1.1 CONCEPTO TÉCNICO No. CT:	**6391**
1.2 ÁREA:	Técnica y de Gestión
1.3 COORDINACIÓN:	Investigación y Desarrollo
1.4 REFERENCIA CRUZADA RADICADO FOPAE:	2012ER1790
1.5 RESPUESTA OFICIAL No.	RO-53443

2.1 SOLICITANTE:	CURADURÍA URBANA No. 4
2.2 PROYECTO:	VIVIENDA
2.3 LOCALIDAD:	4. San Cristóbal
2.4 UPZ:	32. San Blas
2.5 BARRIO O SECTOR CATASTRAL:	Las Acacias
2.6 DIRECCIÓN:	Calle 24 A Sur No 8B 39 Este
2.7 CHIP:	AAA0203MFFT
2.8 MANZANA CATASTRAL:	54
2.9 PREDIO CATASTRAL:	03
2.10 ÁREA (Ha):	0.06939 (*)
2.11 FECHA DE VISITA: **FECHA DE EMISIÓN CT:**	Febrero 03 de 2012 Julio 06 de 2012

Figura 1. Localización general del proyecto ubicado en la Calle 24 A Sur No 8B 39 Esteen el Plano Normativo de Amenaza por Remoción en Masa del POT (Decreto 190 de 2004), el cual se encuentra en amenaza MEDIA y ALTA.

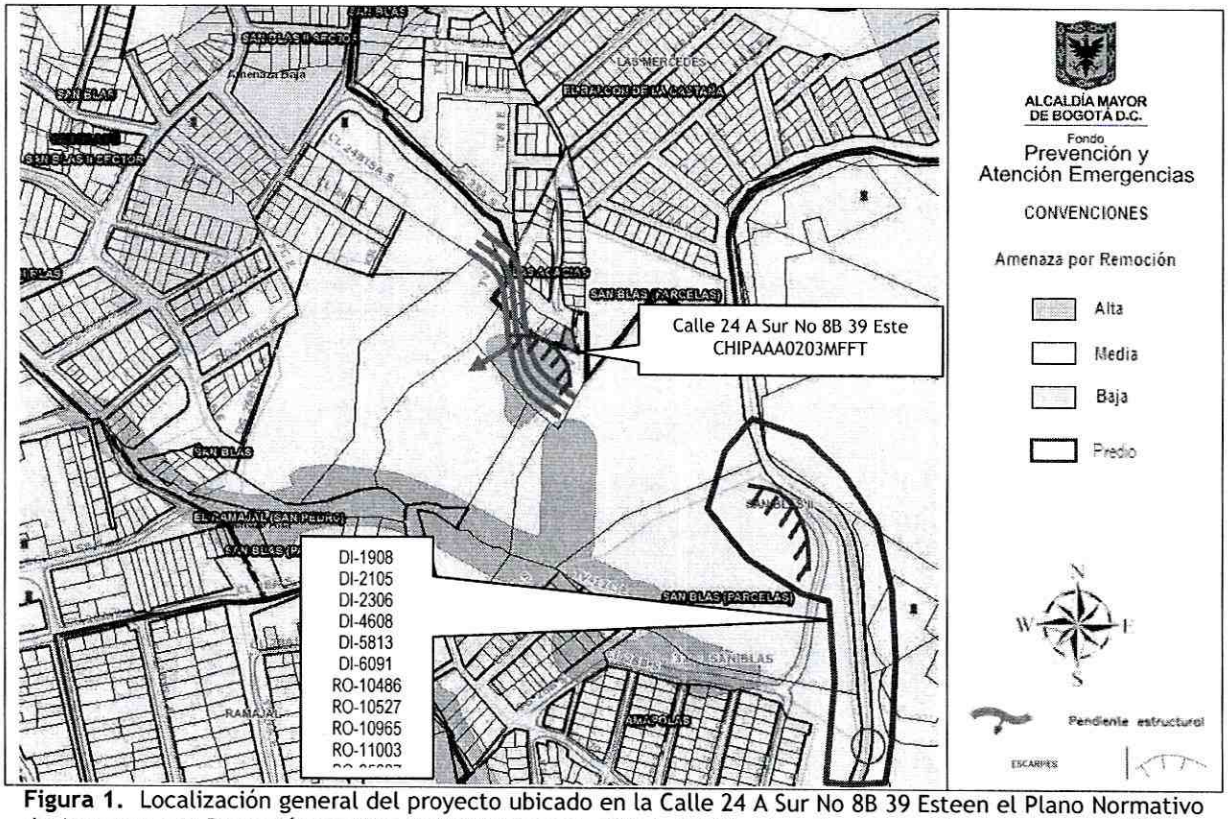
Conforme con el plano normativo de "Amenaza por Remoción en Masa" del Plan de Ordenamiento Territorial de Bogotá - POT, el sector del proyecto ubicado de laCalle 24 A Sur No 8B 39 Este, de la Localidad de San Cristóbal, se encuentra en una zona de AMENAZA MEDIA y ALTA por procesos de remoción en masa (Figura 1).

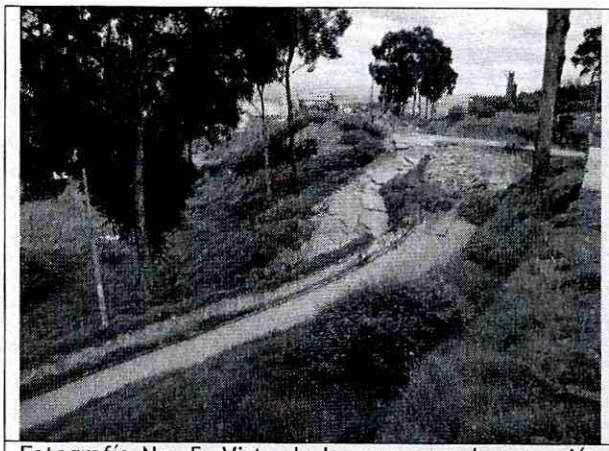
Fotografía No. 3. Costado oriental del predio ubicado en la Calle 24 A Sur No 8B-39 Este, Localidad de San Cristóbal, se observa una edificación de dos niveles tipo palafitica al costado sur, construida en materiales de recuperación y cimentada sobre el terreno natural en una ladera con pendiente alta.

Fotografía No. 4. Vista del Talud al costado oriental del predio evaluado en el cual se adelantas intervenciones antitécnicas para el emplazamiento de una edificación vecina al predio de consulta, se puede evidenciar la corona de un deslizamiento y la falta de verticalidad de los arbustos indicando posibles reactivación de los procesos presentes en la zona.

Fotografía No. 5. Vista de los procesos de remoción identificados aproximadamente a 150 metros al sur oriente del predio de la Calle 24 A Sur No 8B-39 Este.

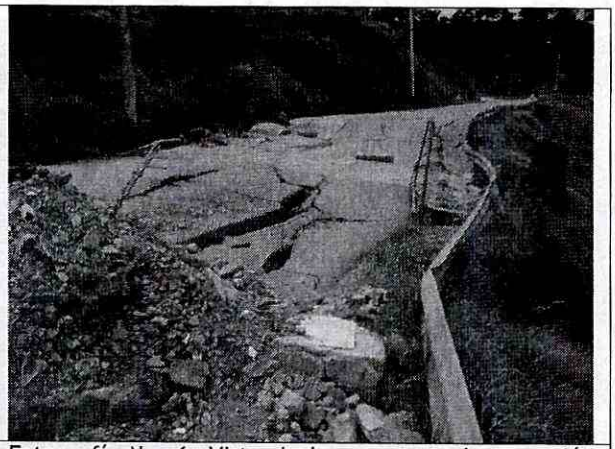
Fotografía No. 6. Vista de los procesos de remoción identificados aproximadamente a 150 metros al sur oriente del predio de la Calle 24 A Sur No 8B-39 Este.

Figura 2. En rojo se muestra el Polígono 4-027 "Ramajal", incluido en la base de Sitios de Intervención.

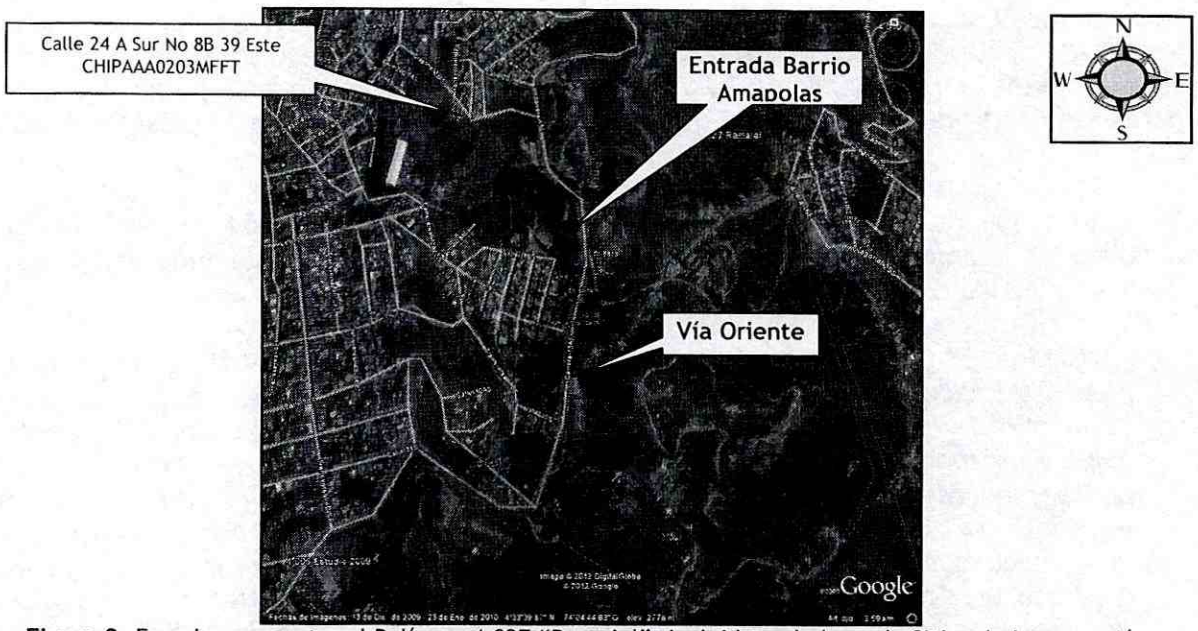
El Fondo de Prevención y Atención de Emergencias - FOPAE, en cumplimiento alo establecido en el artículo 31 del Decreto Distrital 332 de 2004, verificóy determinó la inclusión en la Base de Sitios de Intervención, a fin deiniciar las gestiones conducentes a la mitigación de riesgos del polígono deestudio por procesos de remoción en masa, comprendido entre las Calles 23 Sur y 31 Sur, incluyendo la Antigua Vía Oriente (Carrera 13 Este, Carrera 13 A Este), del Barrio Arrayanes de la Localidad de San Cristóbal,con el identificador SIRE 4-027 "Ramajal" y con prioridad de ejecución 1 (Ver Figura 2).

En el momento de la visita se observaron evidencias que permiten determinar que en la zona inmediatamente aledaña al predio de la Calle 24 A Sur No 8B-39 Este, del barrio Las Acacias,se presentan varios procesos de remoción en masa identificados en los antecedentes del numeral 5 del presente concepto, los cuales tiene influencia directa en la estabilidad del terreno donde se construirá el proyecto. Adicionalmente el predio objeto del presente concepto técnico se encuentra dentro del Polígono 4-027 "Ramajal", incluido en la base de Sitios de Intervención.

Dado lo anterior, **SE RECOMIENDA POSPONER LA CONSTRUCCIÓN** propuesta hasta que se adelante y se tengan las conclusiones y recomendaciones por parte de la entidad encargada de llevar a cabo el estudio de riesgo mencionado, cuyos resultados definirán y soportarán los condicionamientos o restricciones al uso del suelo que se puedan generar para este sector de la ciudad y en especial para el predio de la Calle 24 A Sur No 8B 39 Este.
